Wettbewerb für ein Gemeindehaus und ein Kindergartengebäude in Langnau am Albis

Aus dem Bericht des Preisgerichts

1. Preis (1200 Fr.)
Entwurf Nr. 4. Verfasser
R. KUENZLI, Arch.,
Kilchberg b. Zeh.

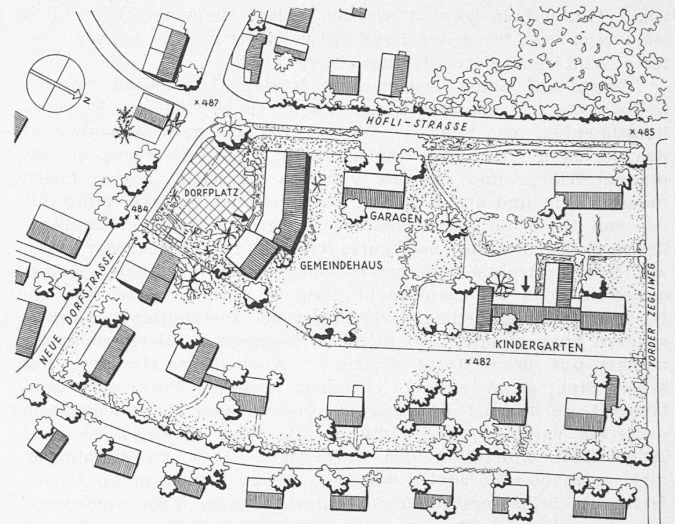
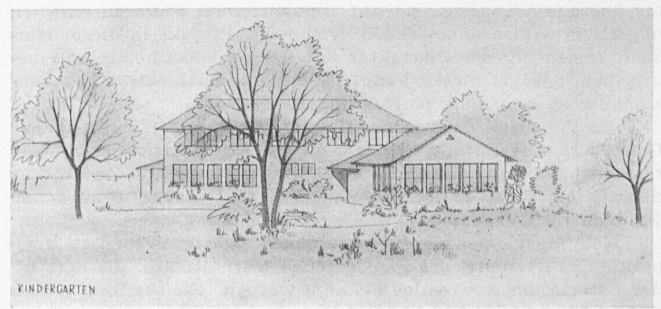
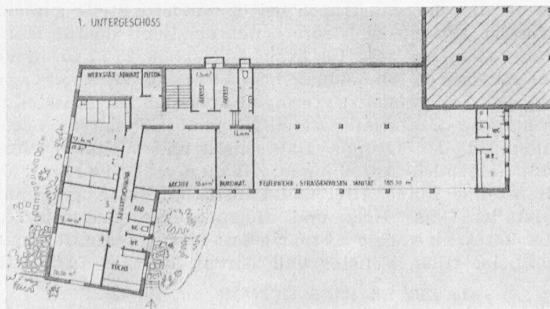
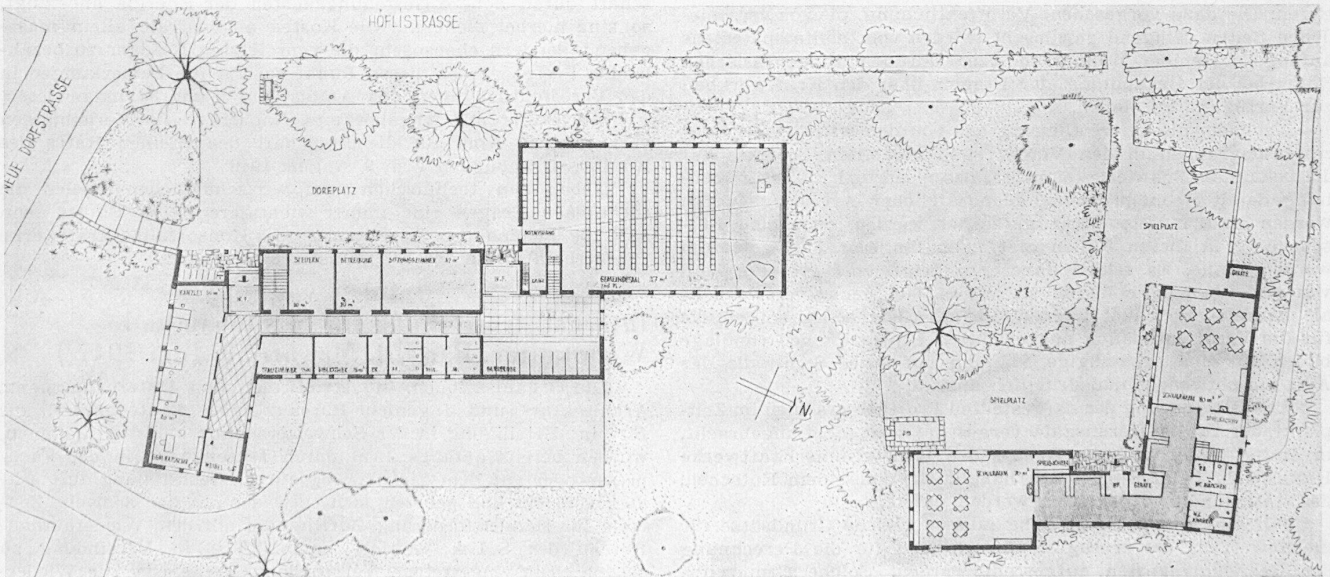
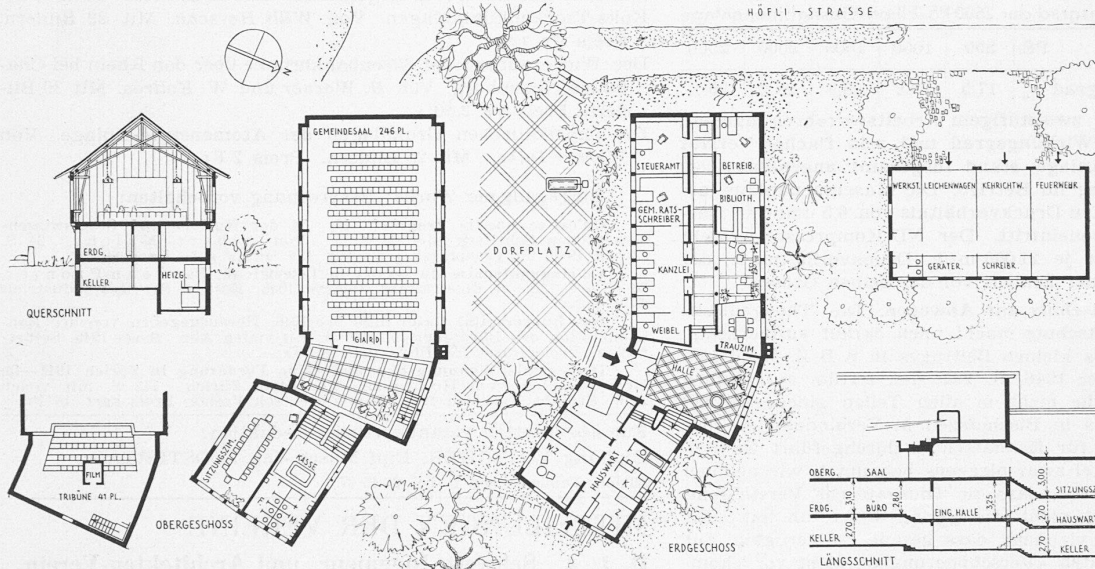
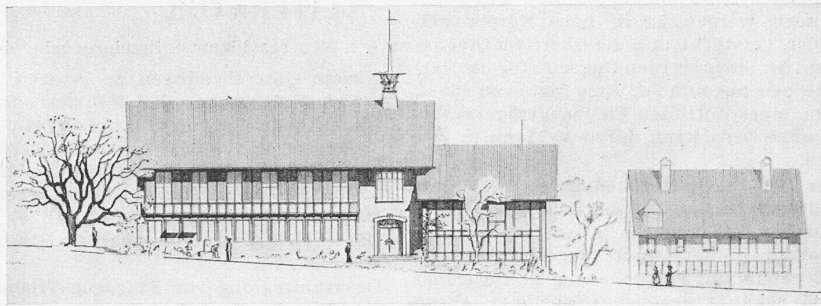
Situation: Die Anordnung der verschiedenen Zwecken dienenden Gebäude trägt diesen, sowie den ländlichen Verhältnissen massstäblich weitgehend Rechnung und ergibt ein gutes Gesamt-

bild nach dem Vollausbau. Schön ist der vorgesehene Dorfplatz. Auch der Ueberbauungsvorschlag ausserhalb des Wettbewerbsgebietes zeigt die gleiche Qualität.

Grundriss-Disposition: A. Gemeindehaus: An der Raumdisposition ist nichts zu beanstanden. Die Büroräume der Gemeindeverwaltung liegen richtigerweise im Erdgeschoss und der Gemeindefestsaal im Obergeschoss. Die Flächendifferenzen einzelner Räume sind im Vorprüfungsprotokoll erwähnt, jedoch ohne weiteres korrigierbar. Die Belichtung des Sitzungszimmers an der Längsfront ist ungenügend. — B. Kindergarten: Auch hier ergeben sich keine Beanstandungen, mit Ausnahme der Hauswartwohnung im Erdgeschoss, die durch das davorliegende Kindergartenlokal zu stark beschattet wird.

Fassaden-Gestaltung: Das Gemeindehaus ist in der äusseren Erscheinung sehr gut charakterisiert und zeigt gut abgewogene Verhältnisse und Verständnis für das Detail; etwas übertrieben gross geraten ist das durch zwei Etagen gehende Hallenfenster. Die sichtbare Dachkonstruktion des Saales ist in der vorgeschlagenen Lösung nicht ausführungsfähig und ergibt eine unzumutbare Raumhöhe. — Der Kindergarten zeigt eine gute Differenzierung der einzelnen Bauteile. Die zu summarische zeichnerische Darstellung lässt nicht alles Wünschenswerte erkennen.

Im ganzen zeigt dieses Projekt sehr gute Qualitäten.

Unten: 2. Preis (1000 Fr.) Entwurf Nr. 2. Verfasser HCH. MÜLLER, Arch., Thalwil. Grundrisse 1:600 und Perspektiven

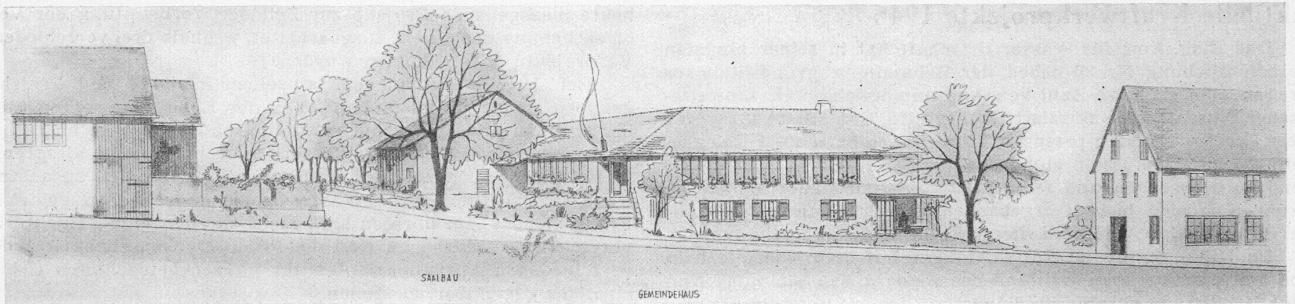
Situation: Der Dorfplatz liegt an der Höflistrasse, gegen die Dorfstrasse ist eine Wiesenfläche angeordnet, über welche ein abgetreppter Weg zum Kanzlei-Eingang führt. Dieser Zugang ist nicht eindeutig und klar. Kindergarten mit guten Abständen von Höflistrasse und Zelglweg mit Wiesenvorfeld. Der Zugang für die Kinder ist nur über die Höflistrasse möglich.

Grundriss-Disposition: A. Gemeindehaus: Die Grundriss-Anordnung bedingt zwei getrennte Eingänge. Die Kanzleiräume sind gut angeordnet und besonnt, mit richtig differenzierten Korridoren bezügl. Breite und Belichtung. Garderobeanlage richtig, Saal etwas zu gross. Gedeckter Velostand beim Eingang praktisch. Hauswartwohnung gute Sonnenlage. Zugang zum Arrestlokal ungeeignet. Magazine und Archiv im Untergeschoss richtig an durchgehender Aufschliessungsstrasse. — B. Kindergarten: Eingang mit Windfang zu wenig zentral gelegen, Garderoben richtig angeordnet. Vorhalle vor dem gemeinsamen Eingang zu klein. Alle drei Wohnungseinheiten auf einem Boden geordnet.

Fassaden-Gestaltung: Schlichter ländlicher Eindruck des Gemeindehauses. Der niedrige Kanzleitrakt und der hintere höhere Saalbau sind etwas beziehungslos zueinander gestellt. Die Architektur des Kindergartens etwas trocken. Unbefriedigend ist bei beiden Bauten, dass der eine Gebäudeteil ein Satteldach, der andere ein Walmdach aufweist. Beim Gemeindehaus ist ausserdem die Verbindung beider Dächer ungelöst.
